女川原子力発電所1号炉審査資料	
資料番号	O1-DP-001(改1)
提出年月日	令和2年10月15日

女川原子力発電所1号発電用原子炉

廃止措置計画変更認可申請書の概要について

令和2年10月
東北電力株式会社

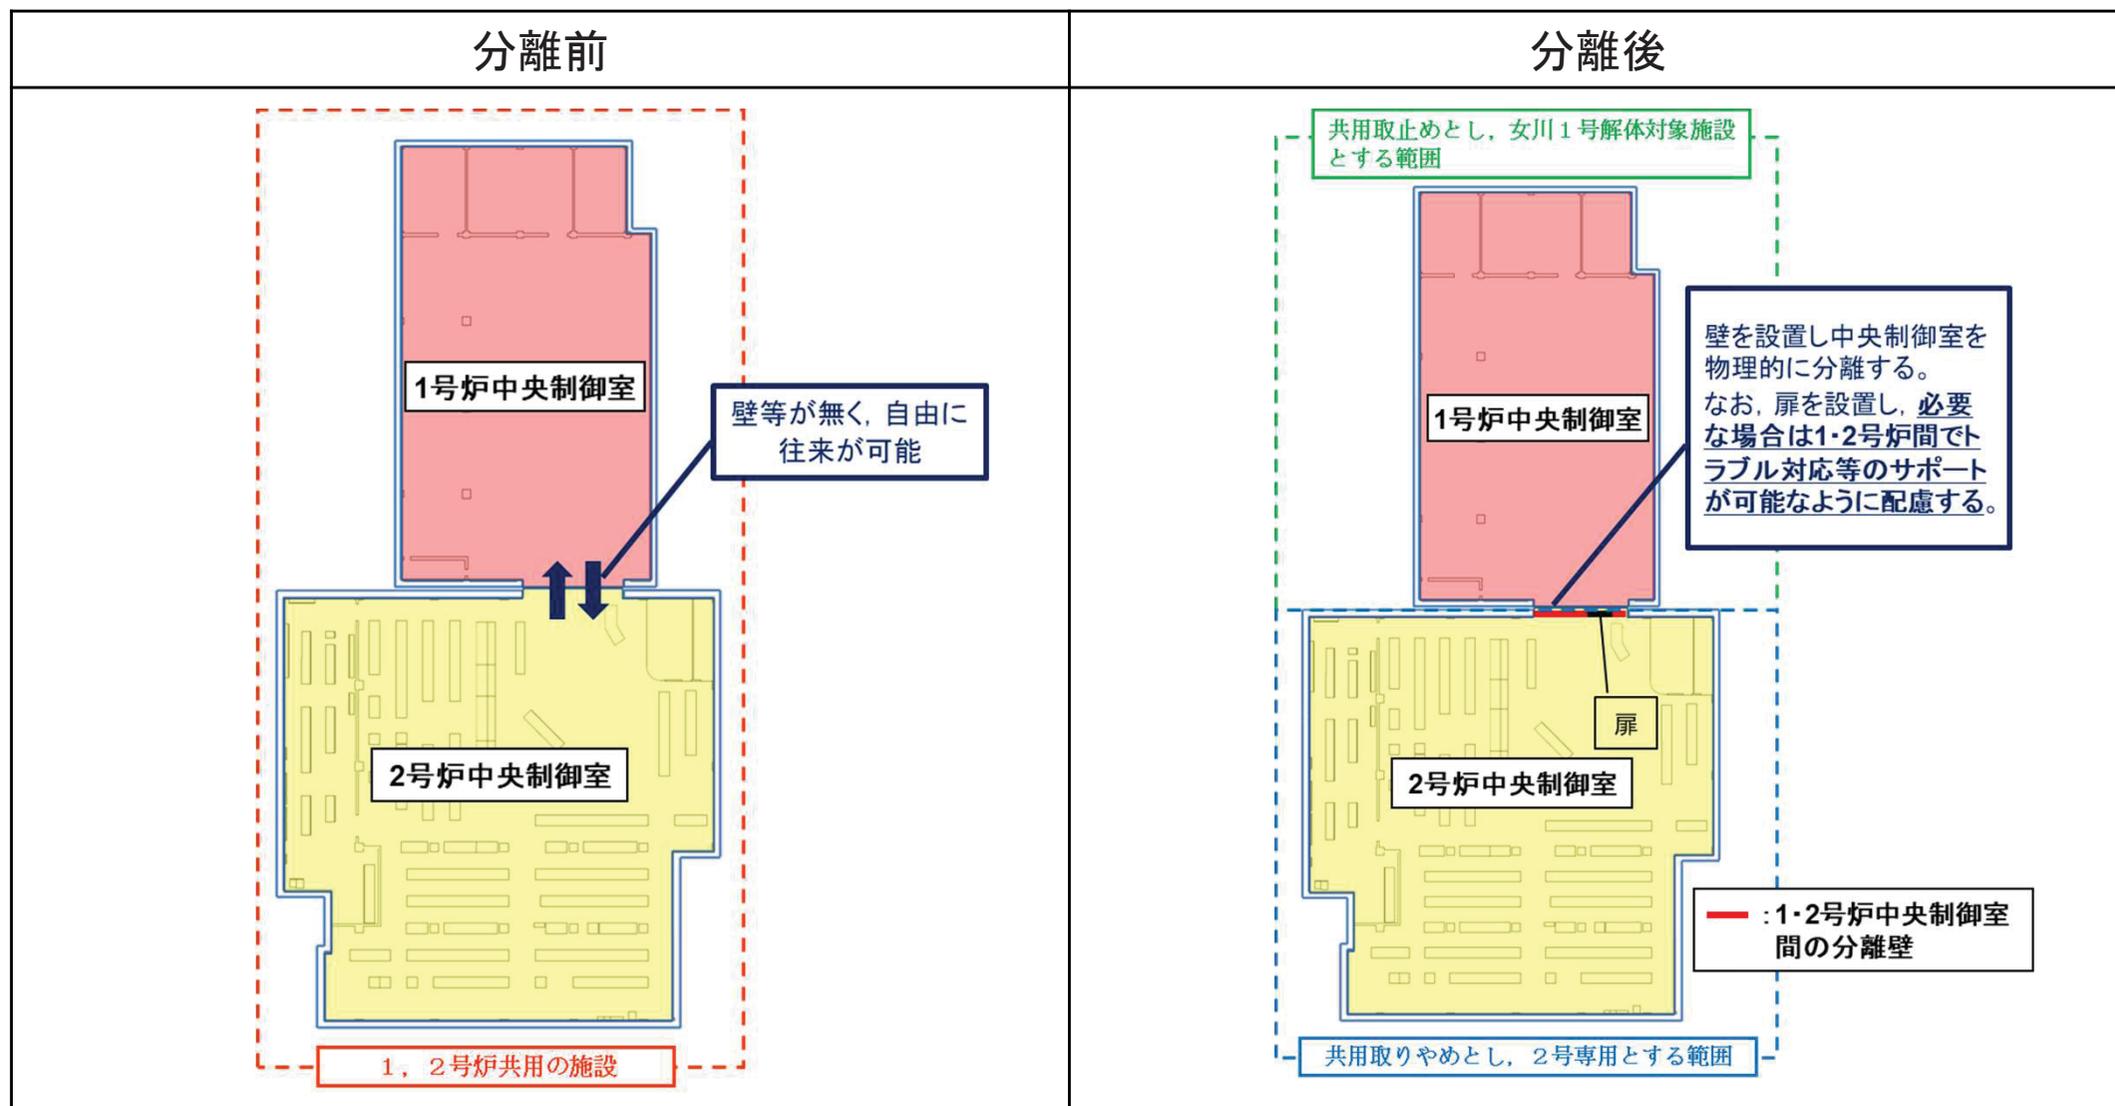
- 廃止措置対象施設である「中央制御室」と「サプレッション・プール水貯蔵系」は、女川2号炉の設置変更許可により、2号炉との共用を取り止めている。
- 廃止措置対象施設(本文四 第4-2表)に共用取り止めを反映, 解体対象施設(本文五 第5-1表)に追加するとともに, 適用時期が2号炉の使用前確認後である旨を明記した。(以下, 本文四 第4-2表の例)

➤ 「中央制御室」の共用取り止め、1号炉設備と2号炉設備とに分離するイメージ図は、以下に示すとおり。

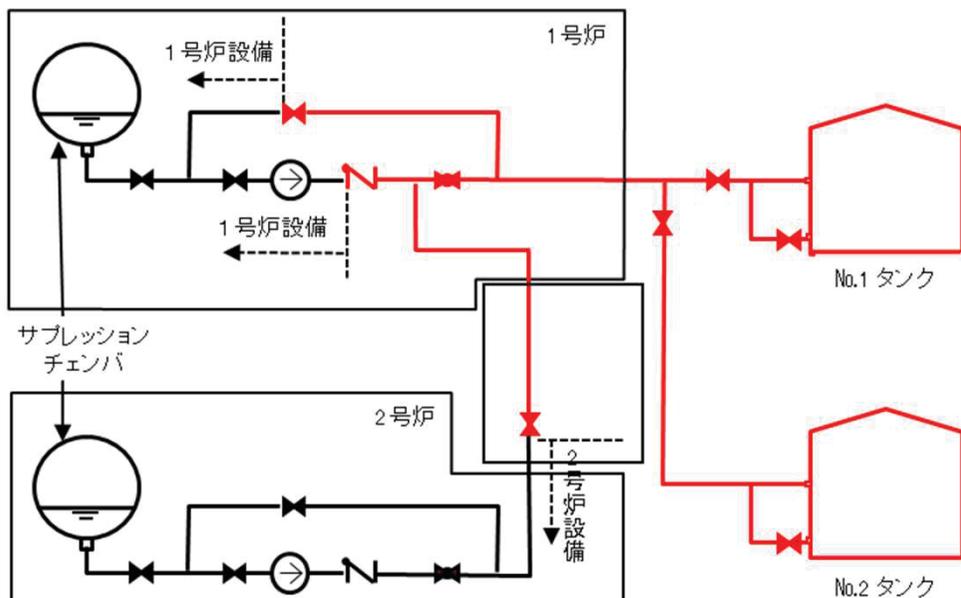
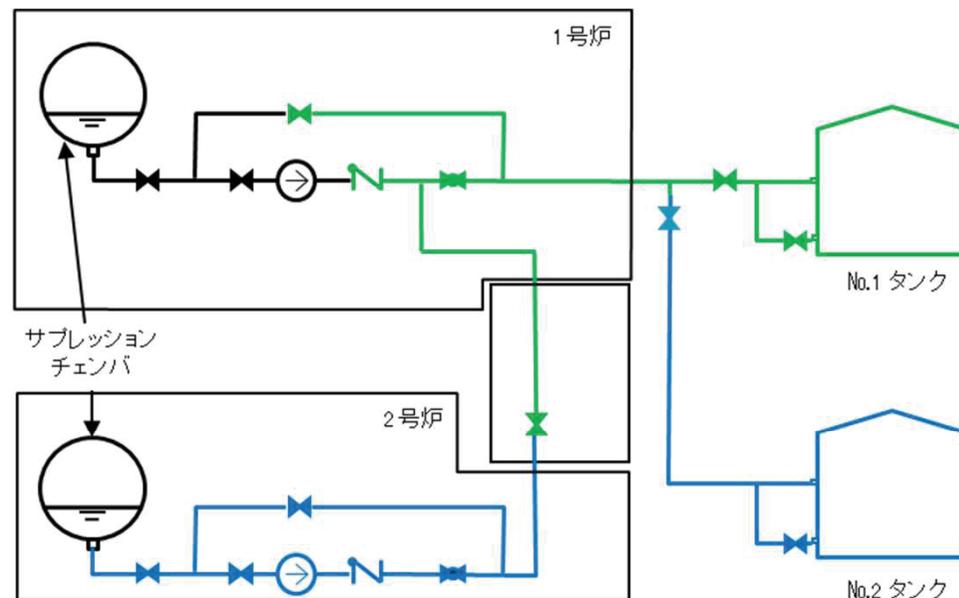
- 「サプレッション・プール水貯蔵系」の共用取り止め、1号炉設備と2号炉設備とに分離するイメージ図は、以下に示すとおり。

分離前

分離後

青：女川2号設置変更許可にて撤去することにした範囲

緑：共用取止めとし、女川1号解体対象施設とする範囲

第4-1図 女川原子力発電所の敷地付近地図

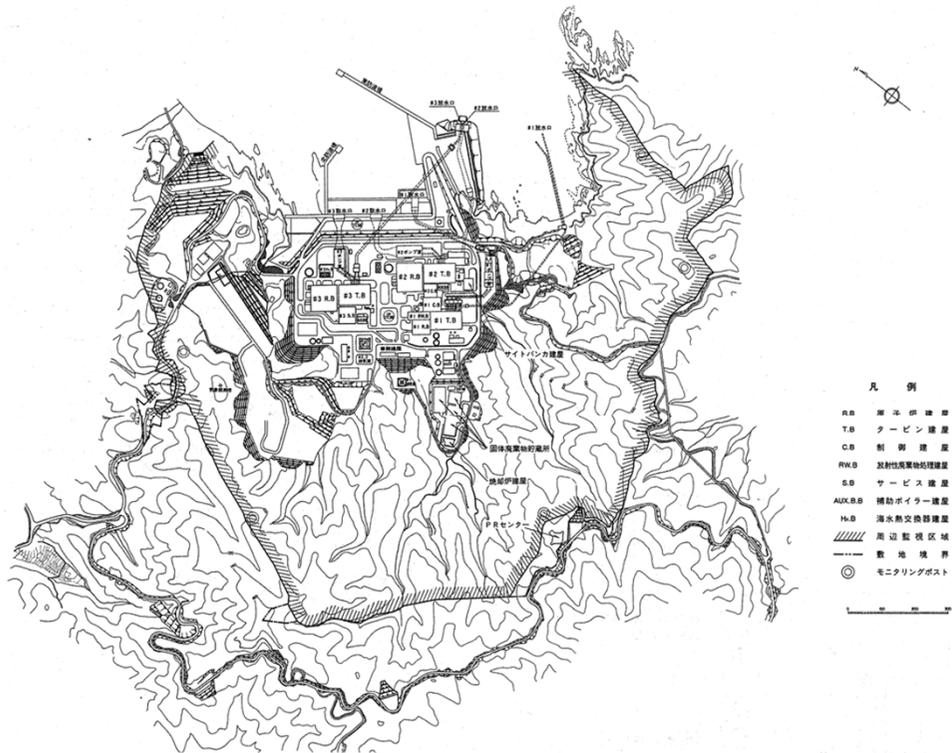
➤ 廃止措置計画に使用している敷地図面について、最新の図面を反映。(以下、本文四 第4-1図の例)

本文四 第4-2図, 本文五 第5-1図, 添付書類二 第2.1-1図, 添付書類六 追補 図2※も同様。

※周辺公衆の放射線被ばくへの影響評価地点及び評価結果については変更なし。
